Comisión Nacional
de Hidrocarburos

Opinión Técnica respecto de la Modificación del Anexo I de la Asignación A-0352-M-Campo Tsimín

La Secretaría solicita Opinión Técnica a la CNH respecto de la modificación del Anexo I de la Asignación A-0352-M-Campo Tsimín

Propuesta de Modificación	A-0352-M-Campo Tsimín
Yacimientos	JSK, K-Superior, Medio,
Área actual (Km²)	25.8419

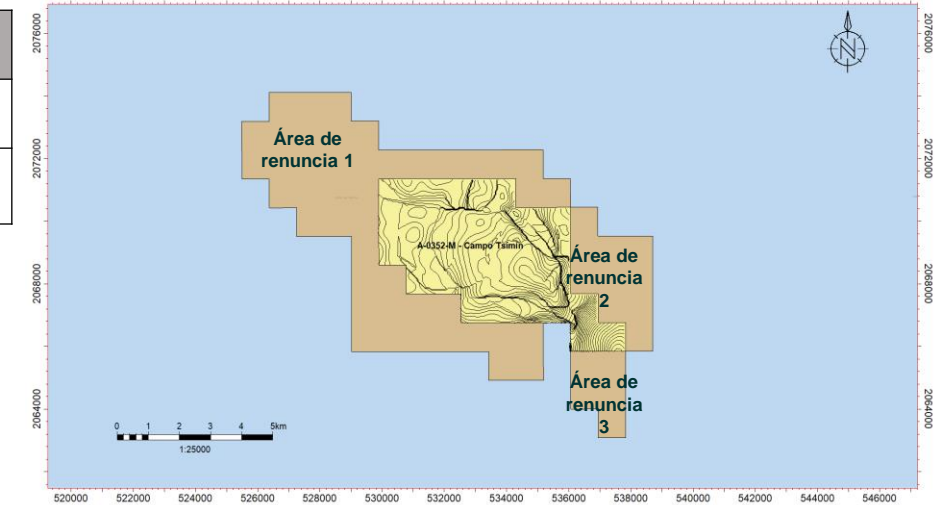
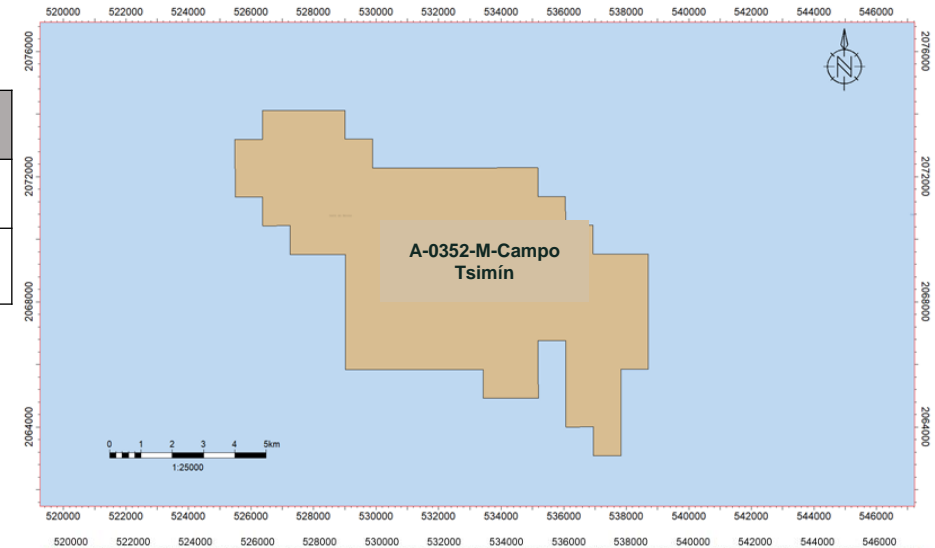
- **Reducción de 47.6 Km²**
- **Equivalente al 64.83% del Área total vigente.**

- Áreas de renuncia 1, 2 y 3 se encuentran en zonas bajas estructuralmente.
- La roca almacén ubicada en los bajos estructurales presenta mayor grado de procesos de dolomitización (reemplazamiento de CaCO_3 con MgCO_3).
- Se observan mejores condiciones de roca almacén hacia la cima de la estructura.
- El avance del agua por canalización ha alcanzado pozos que se encuentran ubicados en zonas bajas de la estructura y actualmente se encuentran cerrados sin posibilidades.
- Todos los pozos perforados quedan dentro de la propuesta de modificación del polígono de la Asignación.
- De acuerdo con la metodología para aceite móvil y las reservas 1P cuantificadas por el Asignatario al 2020 se tienen los valores de la tabla siguiente, por lo cual se puede concluir que el yacimiento se encuentra en la parte final de producción.

En consecuencia, la Dirección General de Dictámenes de Extracción propone al Órgano de Gobierno emitir opinión en **sentido favorable**, respecto de la modificación del **Anexo I de Ubicación y Área de Asignación del Título de la Asignación A-0352-M-Campo Tsimín**, integrado con las recomendaciones emitidas por esta Comisión al Asignatario.
